改善箇所説明図

改善措置の内容

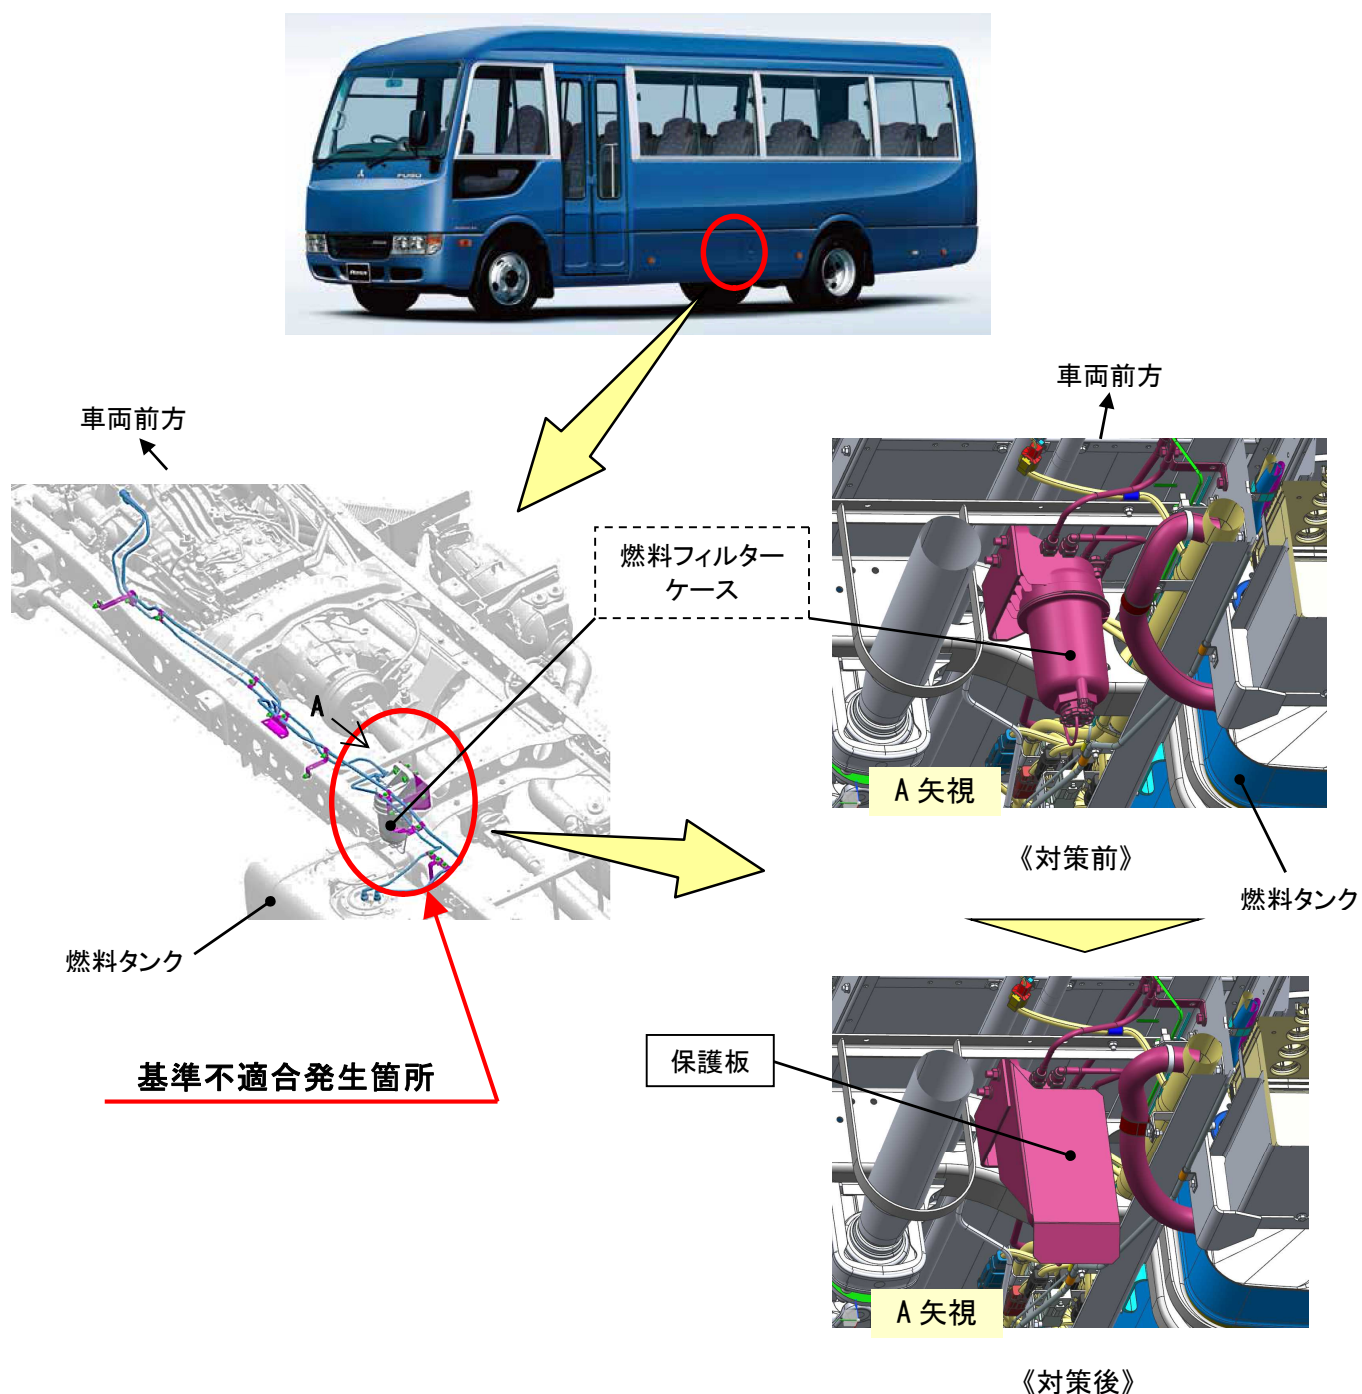
四輪駆動の小型バスにおいて、燃料フィルターケースの配置が不適切なため、走行中の飛び石等が燃料フィルターケースに当たり、ケースに亀裂が生じることがある。そのため、そのままの状態で使用を続けると、亀裂が進行し燃料が漏れ、最悪の場合、火災に至るおそれがある。

全車両、燃料フィルターケースの前側に鉄製の保護板を追加する。また、燃料フィルターケースを点検し、飛び石等による損傷が認められたものは、燃料フィルターケースを新品に交換する。

注 : は、追加する部品を示す。

: は、飛び石等による著しい損傷が認められた場合に、新品に交換する部品を示す。
